Projekt Brenner-Nordzulauf im gemeinsamen Planungsraum Trassenauswahlverfahren mit Öffentlichkeitsbeteiligung

PROTOKOLL

Thema:	20. Sitzung des Gemeindeforums Süd 1
Datum und Uhrzeit:	24.06.2020, 18:30-20:30 Uhr
Ort:	FH Kufstein, Gemeinde Kufstein
TeilnehmerInnen (ohne Titel)	Andreas Ehrenstrasser (Langkampfen) Georg Juffinger (Langkampfen) Georg Anker (Langkampfen) Josef Ritzer (Ebbs) Hubert Leitner (Ebbs) Josef Hörl (Ebbs) Martin Krumschnabel (Kufstein) Josef Wagner (Kufstein) Manuel Gotthalseder (DB Netz AG) Sven Madlung (DB Netz AG) Lisa Eberle (DB Netz AG) Peter Hofer (ÖBB Infra) Peter Kölbach (ÖBB Infra) Alexander Buchner (IPBN) Sabine Volgger (clavis) Carina Röder (clavis)

Werkstätten-Blick: NBS unterquert BAB A8 (Varianten **Gelb**/**Oliv**/**Türkis**)

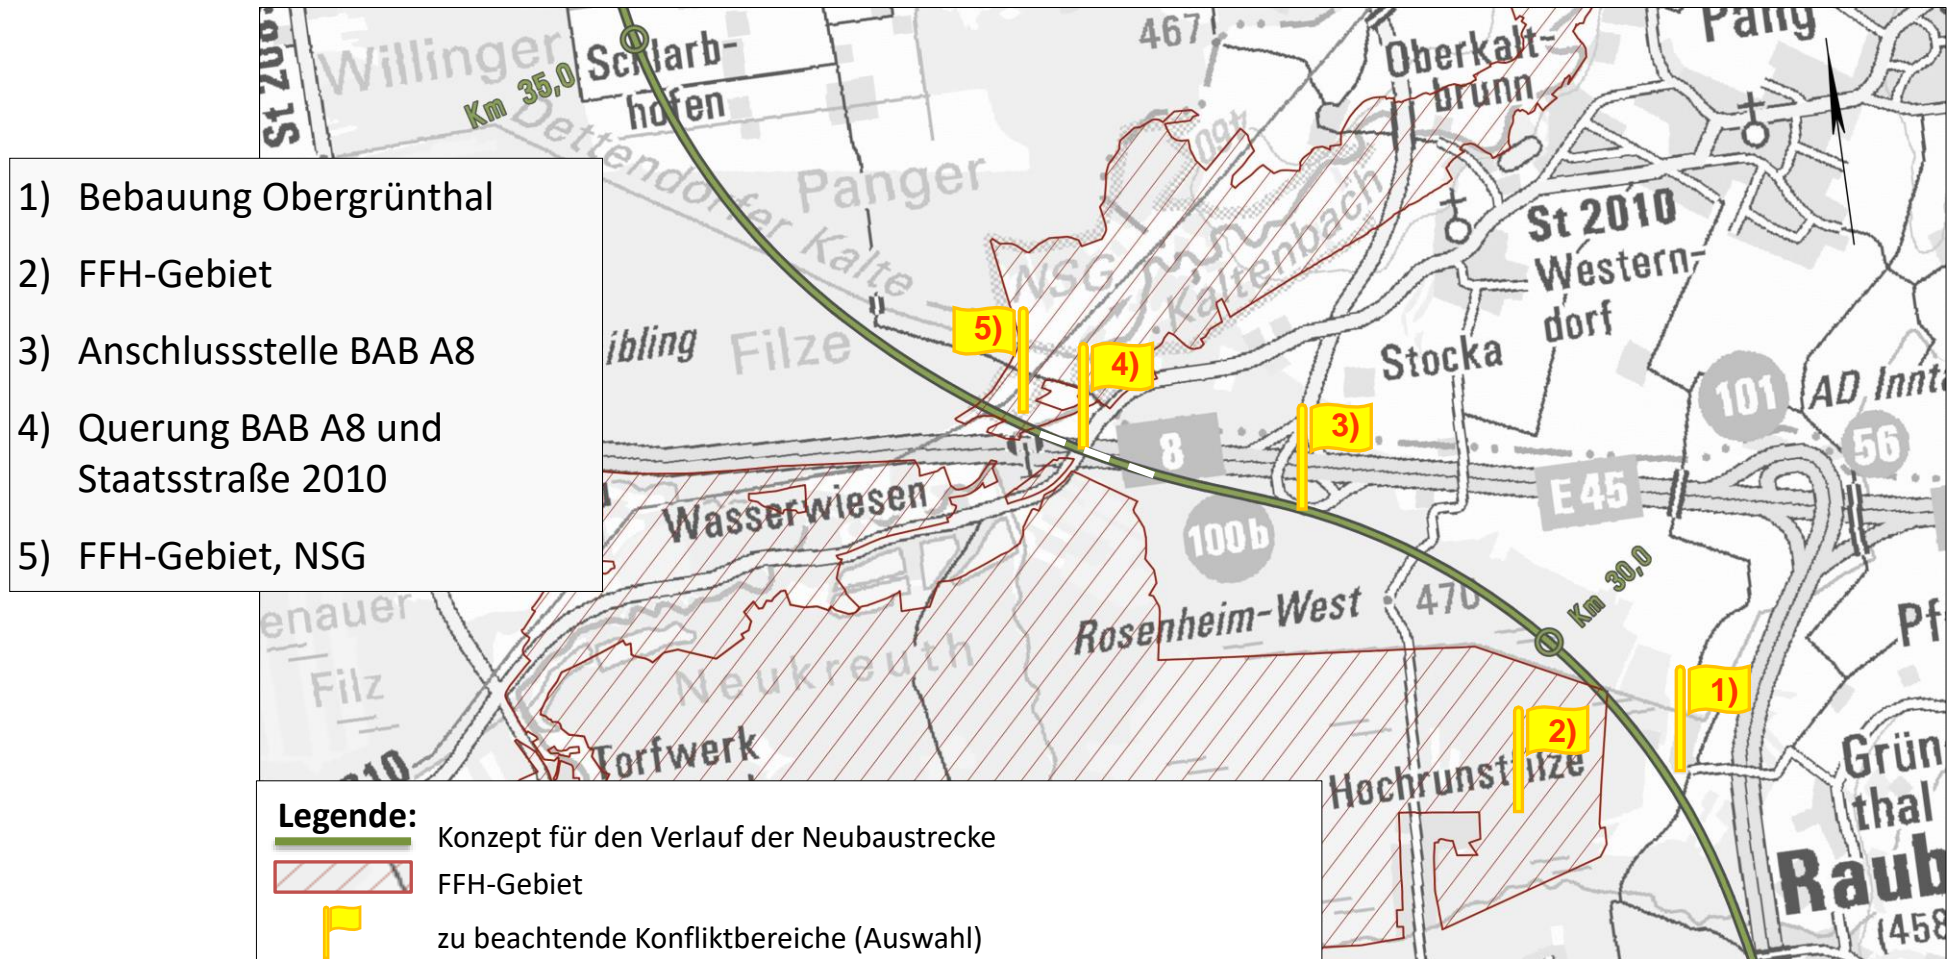
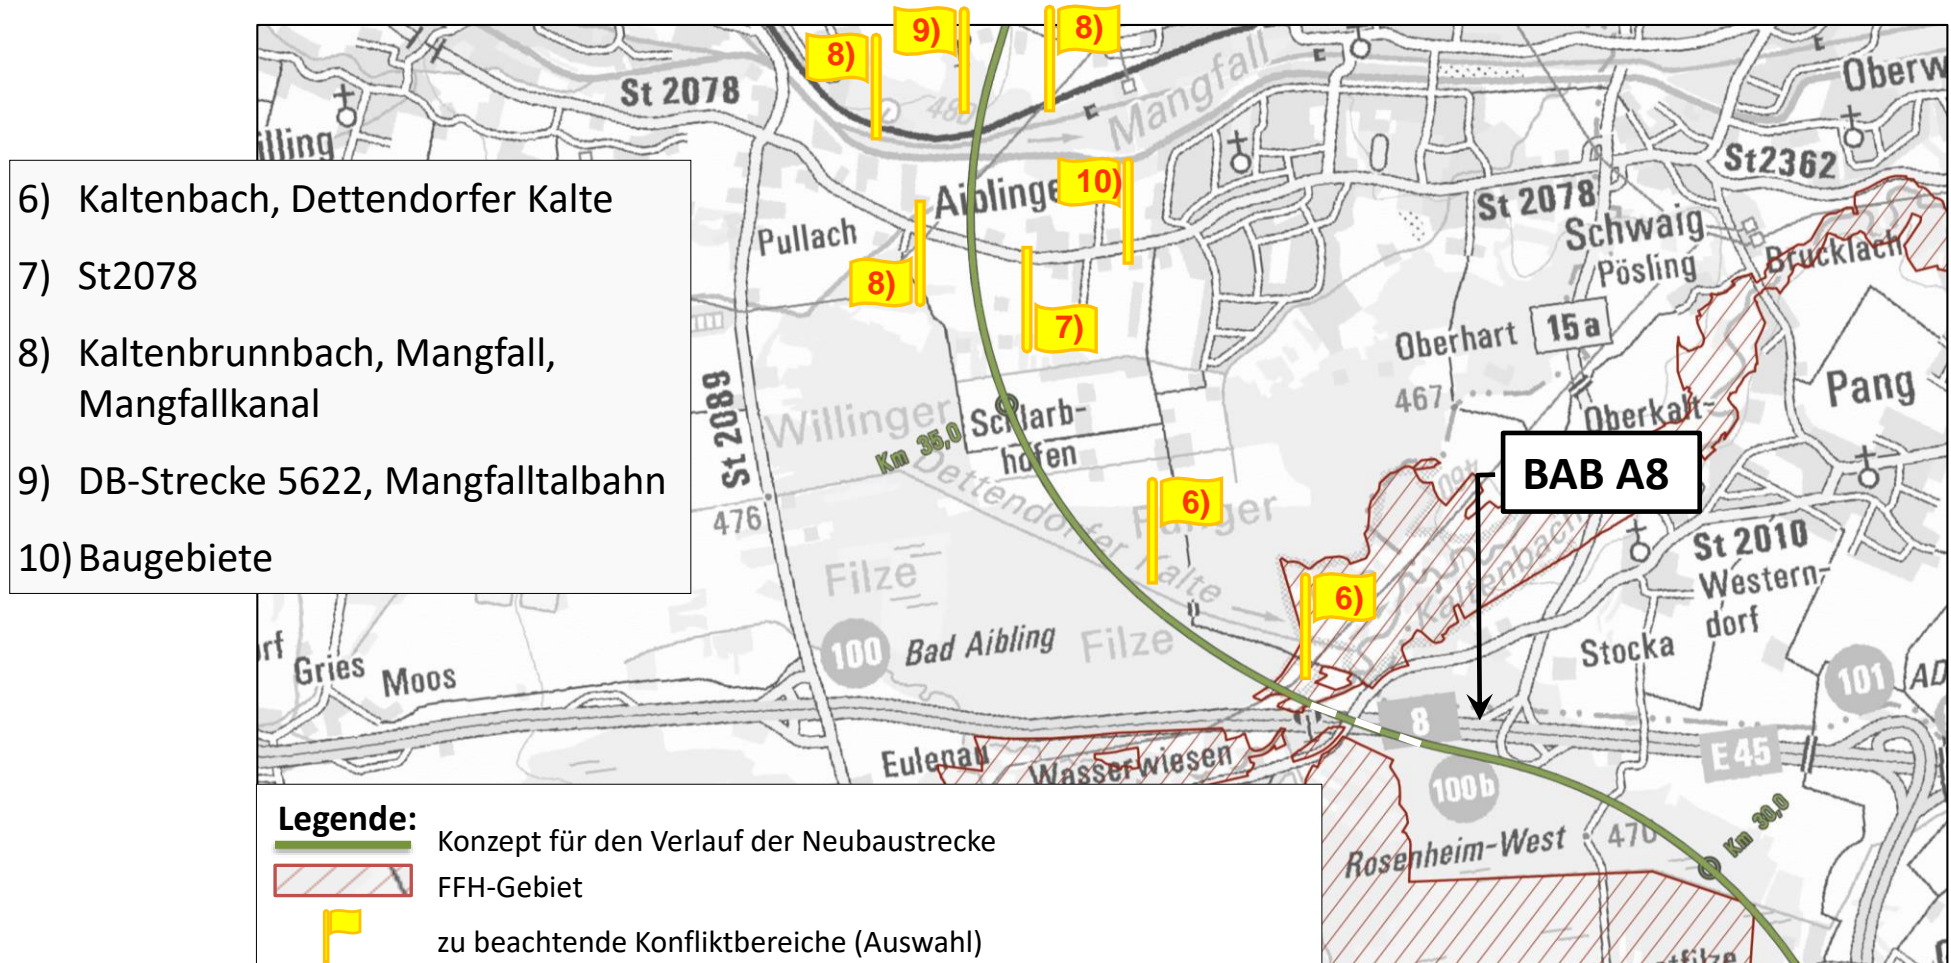
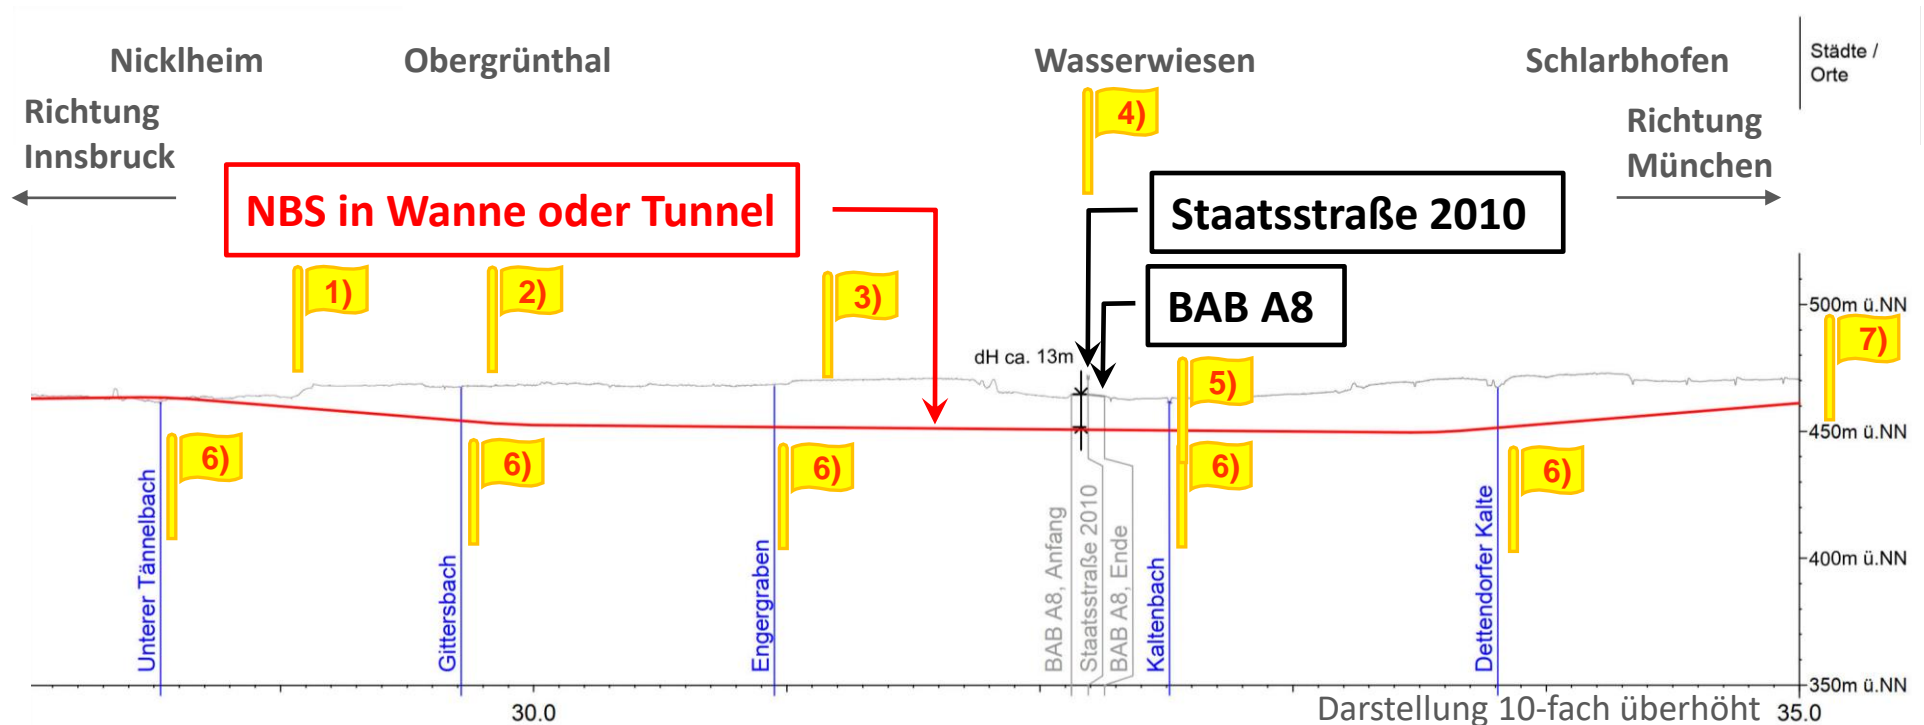
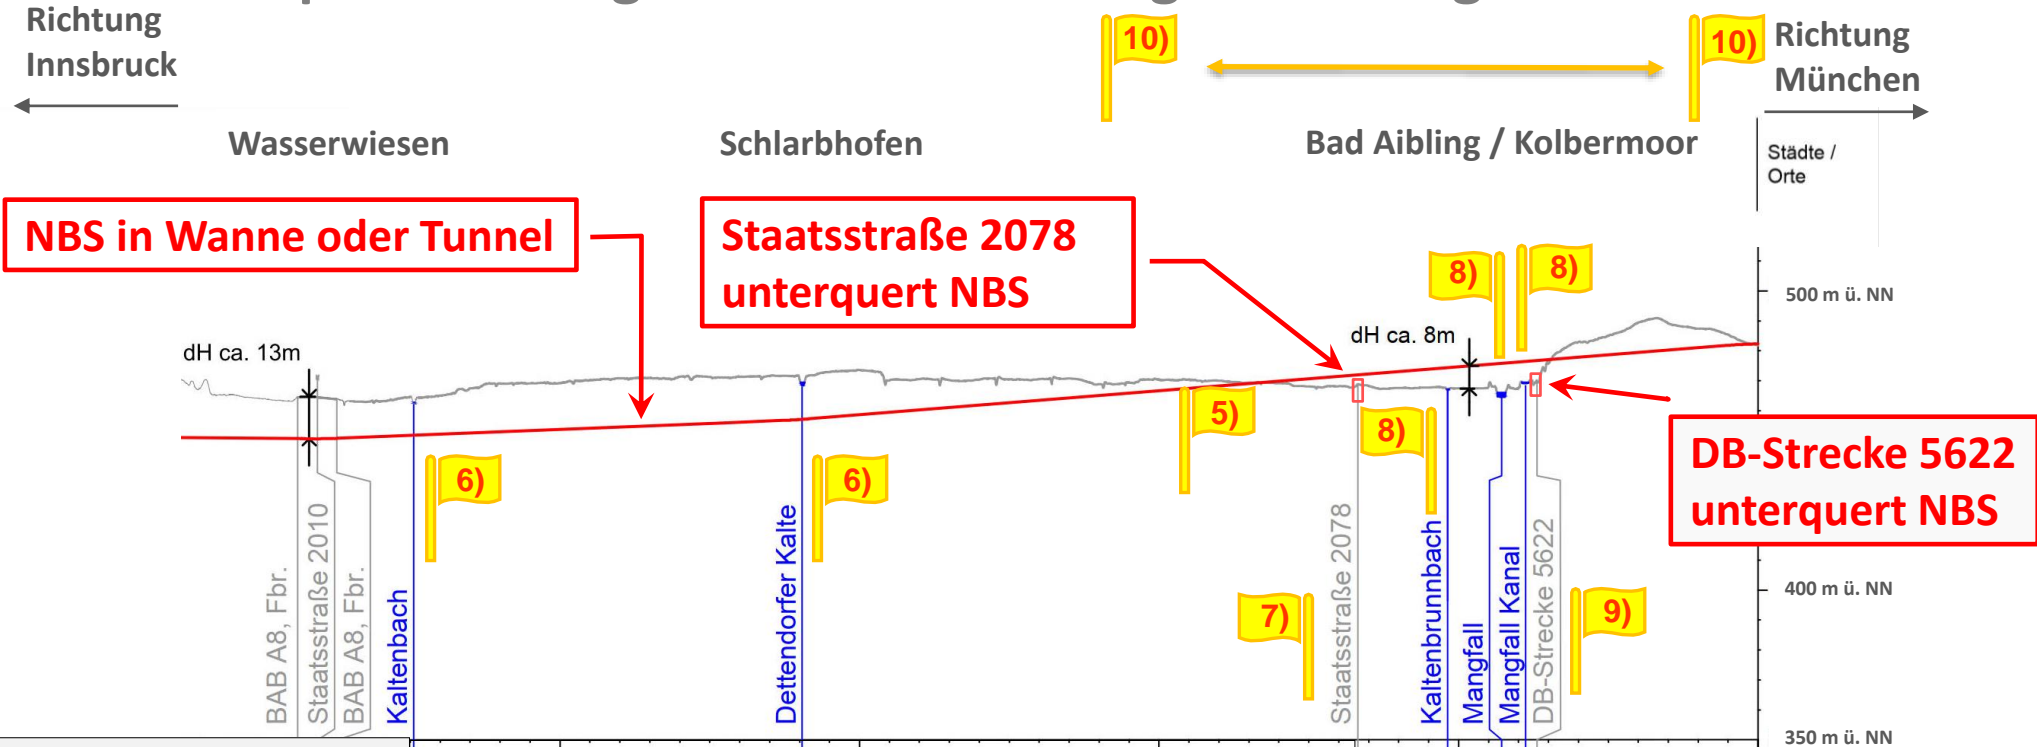
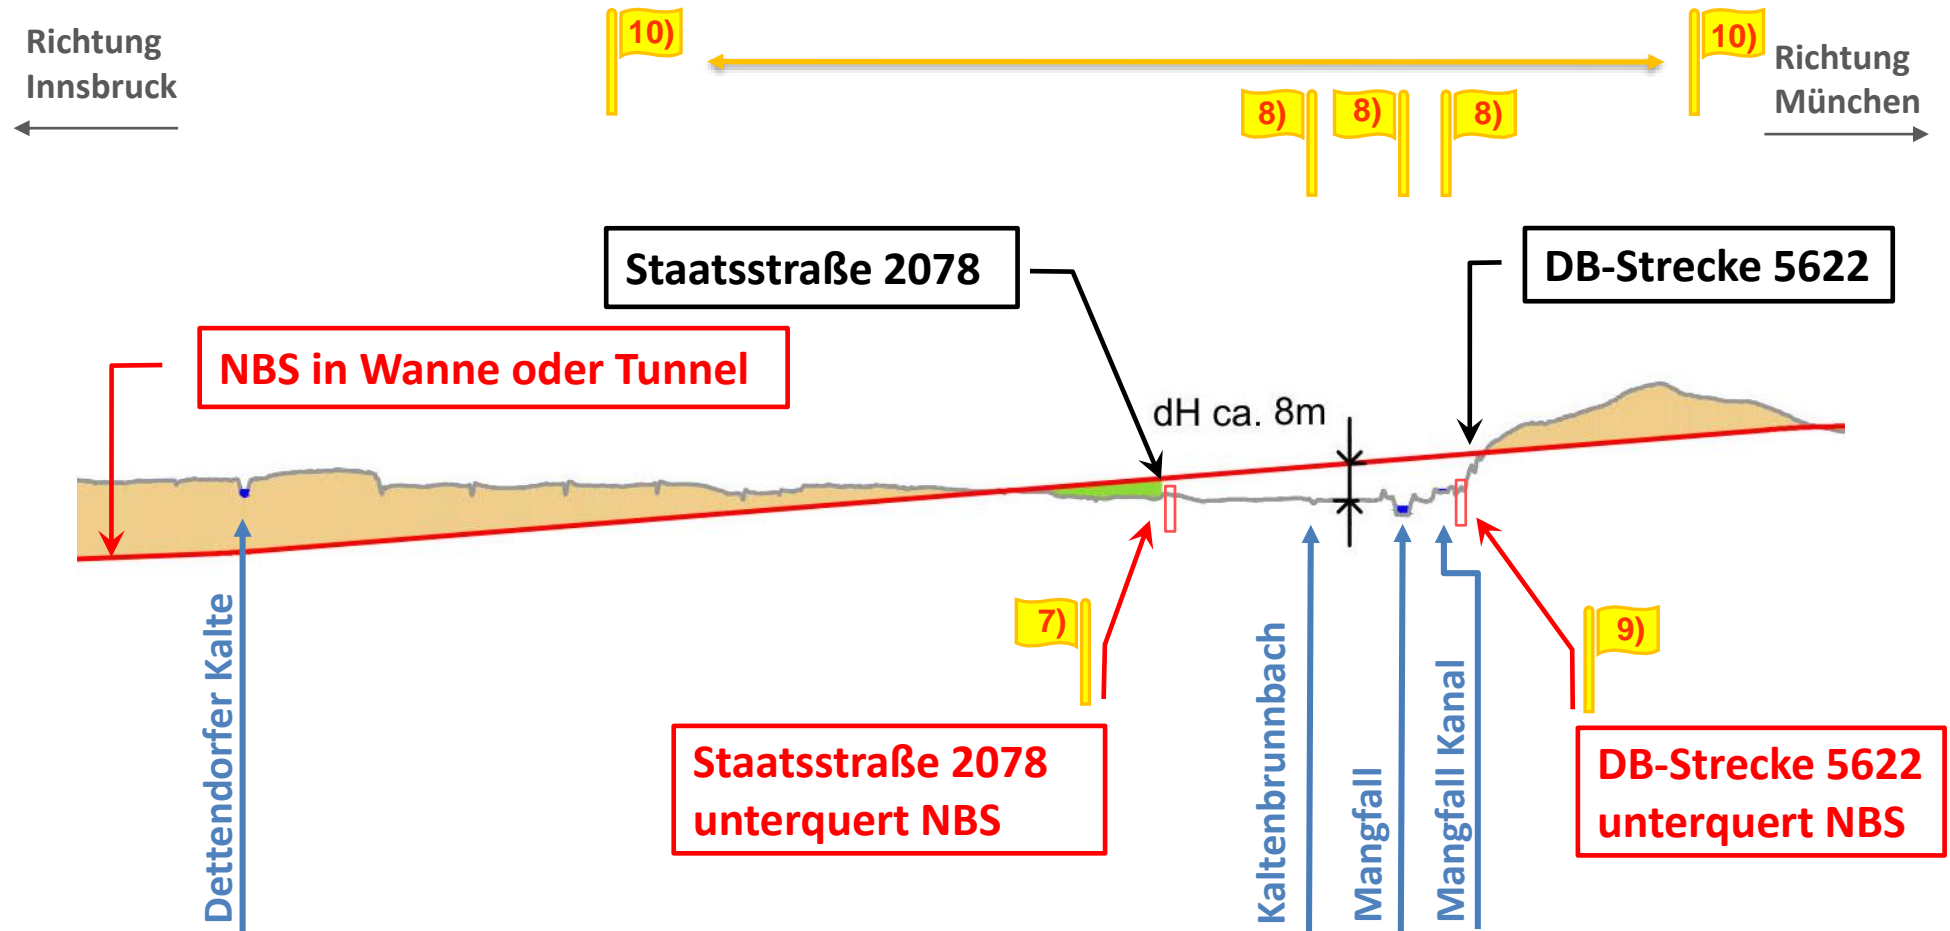
In Stans wurde auch untertunnelt, warum ist es hier nicht möglich?

- Der Planer antwortet, dass der Untergrund mit dem Seeton eine Untertunnelung in dem Bereich nahezu unmöglich macht. Bereits das Ausheben einer Baugrube ist schon eine große Herausforderung. Der Seeton ist mit dem Untergrund in Stans nicht vergleichbar.
